NOUVEAU KIT/SET DE DISTRIBUTION AVEC SUPPORT MOTEUR POUR MOTEURS DIESEL 1.7 L CHEVROLET/OPEL/VAUXHALL

INFORMATION TECHNIQUE N° 1043

1.7 Di, 1.7 DTi, 1.7 CDTi

RUVILLE-N°	
5538370	Kit
5538350	Set

Image 1: Ancien galet tendeur 55316 (1) et nouveau galet tendeur 55383 (2)

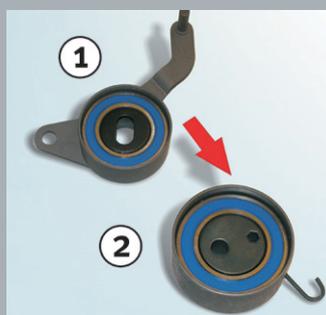
Un remplacement de référence effectué par les constructeurs automobiles mentionnés ci-dessus est prévu lors du remplacement du galet tendeur. Le galet tendeur, référence 55316, utilisé jusqu'à présent sera remplacé par celui portant la référence 55383 (voir image 1).

Image 2: Contenu du kit 5538370

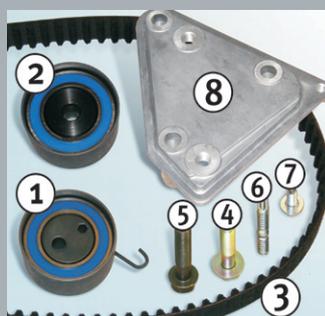
Lorsque le remplacement du galet tendeur est effectué sur les modèles de moteurs allant jusqu'au numéro 328704, il est nécessaire de monter un nouveau support moteur (voir image 2, position 8).

Par conséquent, RUVILLE propose pour la recharge le kit de distribution 5538370 ainsi que le set de distribution 553850. Les deux articles contiennent un nouveau support moteur.

Le support moteur (référence OE 684051) est déjà monté sur les véhicule à partir du numéro de moteur 328705. Pour ces véhicules, le kit de distribution 5538371 et le set de distribution 5538351 ne contiennent aucun support moteur.
